## 2.10 放射性気体廃棄物の処理・管理への 適合性

第 95 回特定原子力施設監視・評価検討会 「廃スラッジ回収施設に係る確認事項」

R4.8.19 福島第一原子力発電所における実施計画の変更認可申請（多核種除去設備スラリー安定化処理設備の設置）に係る面談「スラリー安定化処理設備に関する指摘事項」

図 2.10.3-1 屋外収納ユニットコンテナのエリア設定

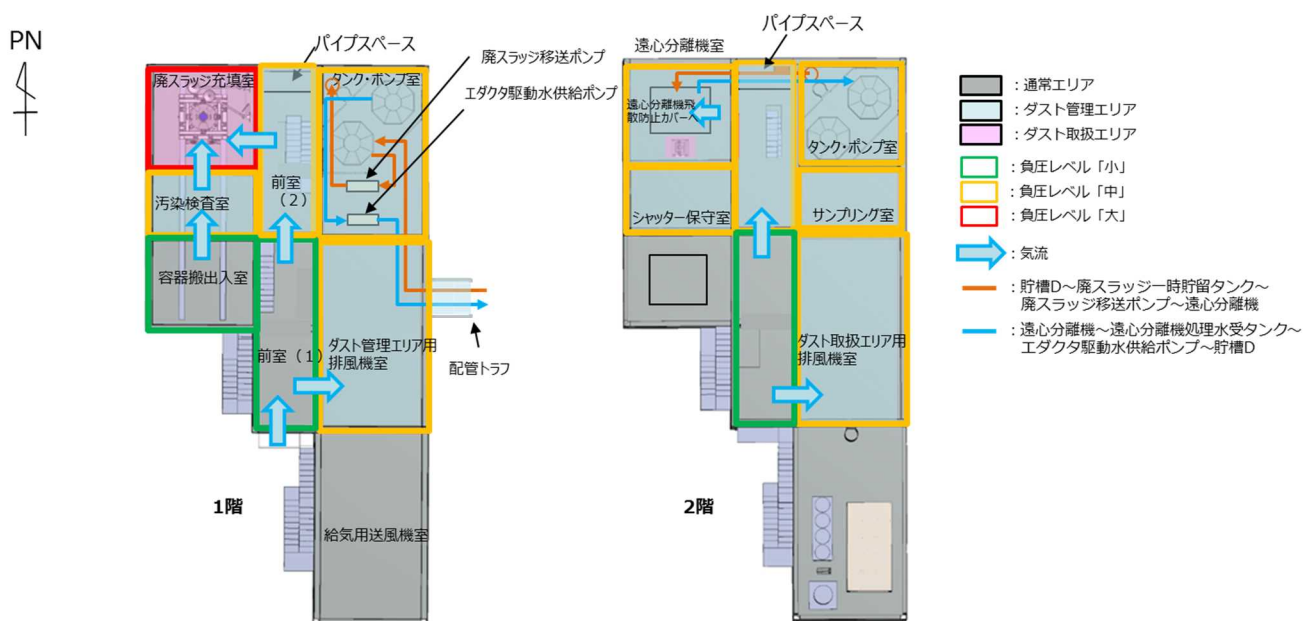
ダストの閉じ込め対策に対する検討事項	廃スラッジ回収施設の対応方針
<p>「それぞれの気圧は、原則として、構築物、セル等、系統及び機器の順に低くすること」という要求に対し、構築物（東京電力説明資料では「一般エリア」と記載）も負圧を維持すること。</p>	<p>屋外収納ユニットコンテナは「ダスト取扱エリア」「ダスト管理エリア」「通常エリア」と区域設定し、原則として通常エリア、ダスト管理エリア、ダスト取扱エリアの順番で負圧が深くなるように換気空調設備により、運転中は負圧を保ちダストを閉じ込める設計とする。</p> <p>換気空調設備が機能を喪失した場合は、負圧の維持ができないため、自動ダンパの閉止によりダストを閉じ込める設計とする。</p> <p>気流の確保により負圧を保つ区域については、以下のことから、ダストはダスト管理エリア、および通常エリアへ積極的に逆流せずダスト取扱エリアに滞留する。</p> <ul style="list-style-type: none"> <li>・ダスト管理エリアとの間に隙間を有するが、隙間が狭隘であること</li> <li>・熱源によるダスト取扱エリアからダスト管理エリアへの気流がないこと</li> <li>・廃スラッジを取り扱う系統、機器も換気空調設備の機能喪失とともに遠心分離機の運転を停止し、廃スラッジを充填させないことで、ダストの発生を抑制できること</li> <li>・廃スラッジは遠心分離機により脱水しても湿潤を保ちダストが飛散しにくい性状であること</li> </ul> <p>最終的には気密性のある鋼製の屋外収納ユニットコンテナ内に閉じ込められる。</p> <p>（まとめ資料 2.14.5 環境条件に対する設計上の考慮への適合性 別紙〇〇、別紙3, 5, 6 参照）</p>

廃スラッジ回収施設は、廃スラッジを非密封で取扱うダスト取扱エリアと、ダスト取扱エリアと扉、配管等と通じるエリア、放射性物質を含む空気を処理する設備を設置するエリアのダスト管理エリア（中間的なエリア）、ダスト取扱エリア及びダスト管理エリアでない通常エリアの3つの区域に分けて設定しており、負圧が通常エリア，ダスト管理エリア，ダスト取扱エリアの順に深くなるように管理して気流を形成する。

図 2.10.4-1 屋外収納ユニットコンテナの中間的エリアの設定

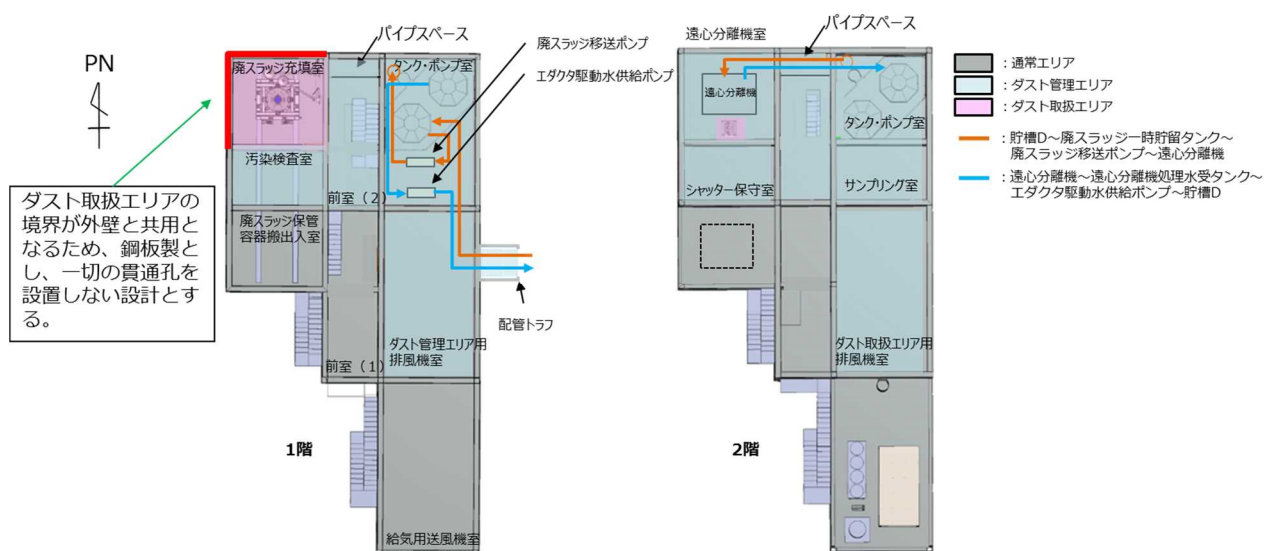
ダストの閉じ込め対策に対する検討事項	廃スラッジ回収施設の対応方針
<p>非密封で扱う区域の外側に中間的な区域を設け、漏えいした場合にもその中間的な区域内に保持することができる設計</p>	<p>放射性物質を非密封で扱う区域の周辺に中間的な区域を設定する。ただし、配置設計上、非密封で扱う区域は屋外収納ユニットコンテナの外周部に配置する必要があり、区域境界と施設の外壁が共用となる。そのため、当該区域は屋外収納ユニットコンテナの外壁に貫通孔を設置しない対策を行う。</p> <p>(別紙 4 参照)</p>

廃スラッジ充填室は原則、ダスト取扱エリアからダストが漏えいした場合でもその周囲のダスト管理エリア(中間的エリア)にて保持できる設計とする。ただし、廃スラッジ保管容器の搬入性を考慮し、ダスト取扱エリアを屋外収納ユニットコンテナの外周部に設置することから外壁面を鋼製とし、一切の貫通孔を設置しない。また、ダスト取扱エリアからの配管等はダスト管理エリアのみへ配置し、貫通孔は適切な穴仕舞いを行うことで気密性に配慮する。
